改善箇所説明図

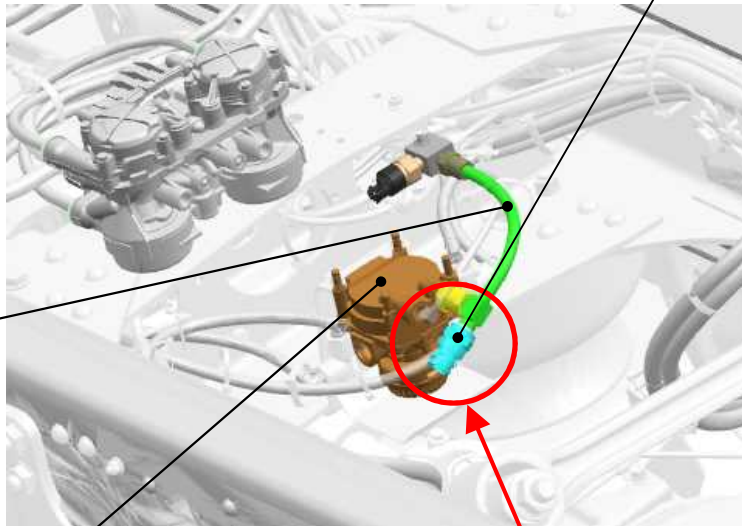
基準不適合発生箇所

大型トラック・バスにおいて、駐車ブレーキ警告灯用スイッチが不適切なため、エア配管内に発生する凝縮水によって当該スイッチが正常作動しなくなるものがある。そのため、駐車ブレーキを解除しても、駐車ブレーキの作動状態を正しく表示しない場合があり、Dレンジでの自動変速が不能(マニュアルモードでの変速は可能)になると共に、EZGO(坂道発進補助装置)とヒルホルダ等が機能しなくなるおそれがある。

改善措置の内容

全車両、駐車ブレーキ警告灯用スイッチを対策品に交換すると共に、装着位置を変更する。

注 : は対策品に交換する部品を示す。

識別 : 作業完了車には、白色ペイントを塗布する。

大型トラック: リレーバルブの下面、

大型バス : 駐車ブレーキ警告灯用スイッチに接続されるエアチューブ
